改善箇所説明図 < Z >

改善の内容

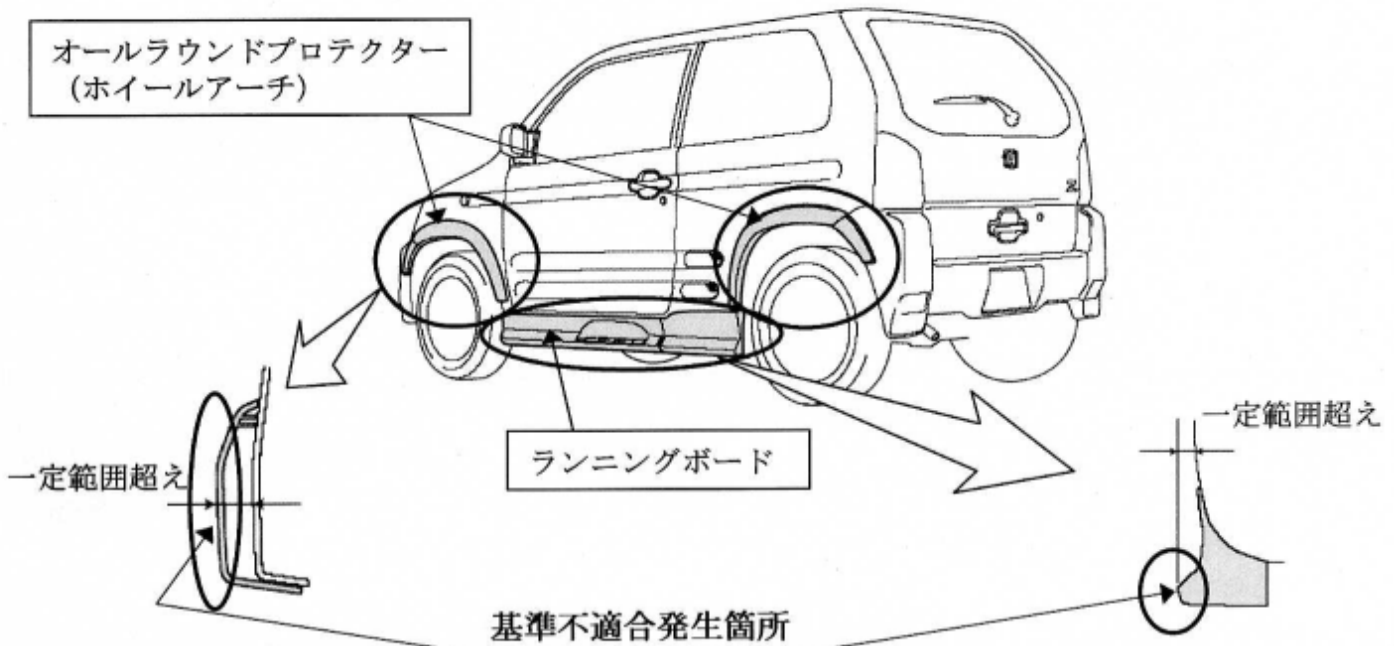
- ① Z専用のランニングボード、ライフ専用のサイドロアスカート及びロアスカートガーニッシュの形状が不適切なため、車体から突出しており、保安基準に不適合となる。
- ② Z専用のオールラウンドプロテクター (ホイールアーチ) の形状が不適切なため、車幅規定の一定範囲を超えており、自動車検査証の記載事項の変更が必要となる。

改善前		改善後	
<p>名称：ランニングボード</p> <p>ステップ機能あり</p> <p>材質：ポリプロピレン</p>	<p>17.9mm</p>	<p>名称：サイドロアスカート</p> <p>ステップ機能なし</p> <p>材質：ポリフェニレンエーテル</p>	<p>6.5mm</p>
<p>寸法は車幅からの片側突出量を示す</p>			
<p>オールラウンドプロテクター (ホイールアーチ)</p> <p>材質：ポリプロピレン</p>	<p>14.4mm</p>	<p>材質：ラバー</p>	<p>8mm</p>

全車両、ランニングボード、オールラウンドプロテクター (ホイールアーチ)、サイドロアスカート、ロアスカートガーニッシュを対策品と交換する。

識別：改善後の外観形状にて容易に識別できるため、特別な識別の追加は行わない。
